Fra: TMFKP Sekretariat
Emne: Svar: Politikerspørgsmål fra Bent Lohmann om trafikale forhold Klosterstræde. eDoc sag 2019-0247363
Vedhæftede filer: Forslag til placering af skilt.pdf

Skiltning af indkørsel forbudt for brede køretøjer

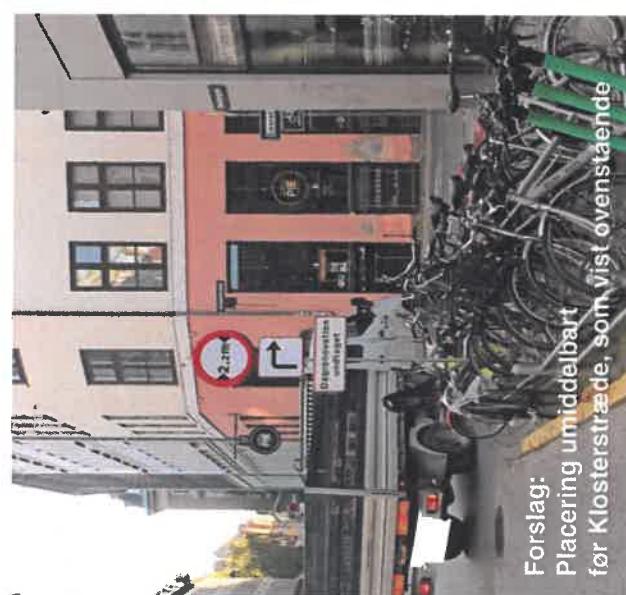
3) Når der jævnligt foregår reparation med stillads på ejendommene i Klosterstræde, kan brede køretøjer ikke komme op på fortovet og man benytter derfor andre veje.

Ved store reparationsarbejder, fx. nyt tag, kan fortovet / Klosterstræde være spærret for lastbiler i flere måneder og vi har ikke hørt, at butikkerne / andre har haft problemer forårsaget af, at Klosterstræde ikke kunne benyttes som gennemkørselsvej.

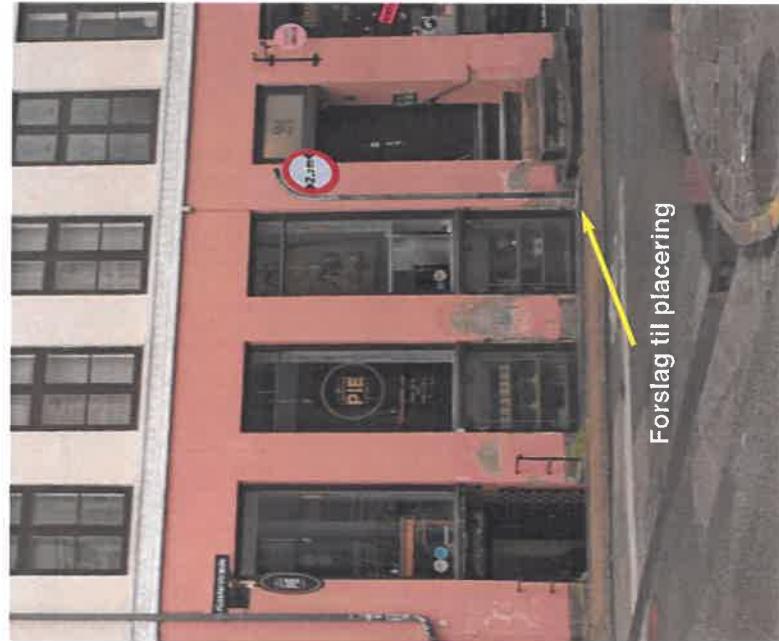
Et forvarslingsskilt placeret alt for langt fra indkørslen til Klosterstræde registreres ikke af trafikanterne, og har derfor ikke mærkbar effekt

Forvarslingsskiltet placeret alt for langt fra indkørslen til Klosterstræde, har desværre ikke haft mærkbar reducerende effekt på den ulovlige trafik.

Hvis skiltet istedet placeres umiddelbart før indkørsel til Klosterstræde, vil trafikanterne kunne forbide skiltet og Klosterstræde.

Med ny placering, tæt på indkørslen til Klosterstræde, forstyrres skiltets budskab desuden ikke af markiser og P-billet automaten.

Trafikantens opmærksomhed er skærpelig inden højresvinget, og der er derfor større mulighed for at skiltet registreres og respekteres, hvis skiltet placeres som vist på billedet.

De fleste trafikanter kommer i retning Skindergade mod Købmagergade og er altså højredrejende, og med en skilteplacering som vist kan det formentlig forventes, at den ulovlige trafik i Klosterstræde reelt begrænses.

Placeret mellem affaldsbeholderen og cykelstativet er skiltet ikke til gene for gående, cyklister eller andre trafikanter.

Skiltet forsynes fx. med undertavlen:

Renovation undtaget
(Skiltet vist ovenstående skal naturligvis drejes 90°).

I henvendelsen til forvaltningen stilles der forslag til ny skiltning, der forbyder indkørsel af brede køretøjer. Det er rigtigt, at Klosterstræde er en af de smalleste gader i København. Af samme grund er gaden ensrettet, der er begrænset tilladelse til parkering, og der er forbud for køretøjer, hvis bredde inklusive læs er større end 2,2 meter. Dette er skiltet i krydset Skindergade/Klosterstræde. Da skiltet i krydset kan være svært at se i nordlig retning, har forvaltningen opsat en forvarslingstavle i Skindergade ud for nr. 29. Grunden til, at skiltet er forvarslet, og ikke som normalt opsat på modsatte hjørne i Klosterstræde, er fordi fortovet er for smalt til, at dette er muligt. Alternativt skal skiltet placeres op ad husfacaden, men denne er i forvejen belastet af døråbninger, butiksskilt og gadenavneskilt. Der er derfor ikke plads til at opsætte skiltningen på den placering, der fremgår af borgerhenvendelsen til udvalget.

Politiet har konkret givet samtykke til den eksisterende løsning med opsætning af forvarslingen ved nr. 29 i Skindergade. Politiet anbefaler dog normalt, at skiltningen opsættes som borgeren (og forvaltningen) ønsker, men denne anbefaling tager kun afsæt i trafikale forhold. Den eksisterende løsning er, som krævet i loven, fundet efter en samlet konkret vurdering, hvor forvaltningen har taget højde for de lokale forhold, og indhentet politiets samtykke forud for etableringen.

Det vil være muligt at forbedre skiltningen, hvis der nedlægges parkeringspladser i Skindergade kombineret med en udbygning af fortovsarealerne. Dette forudsætter imidlertid en politisk beslutning i Borgerrepræsentationen om nedlæggelse af parkeringspladser og en særskilt bevilling af anlægsmidler til udbygning af fortovet.
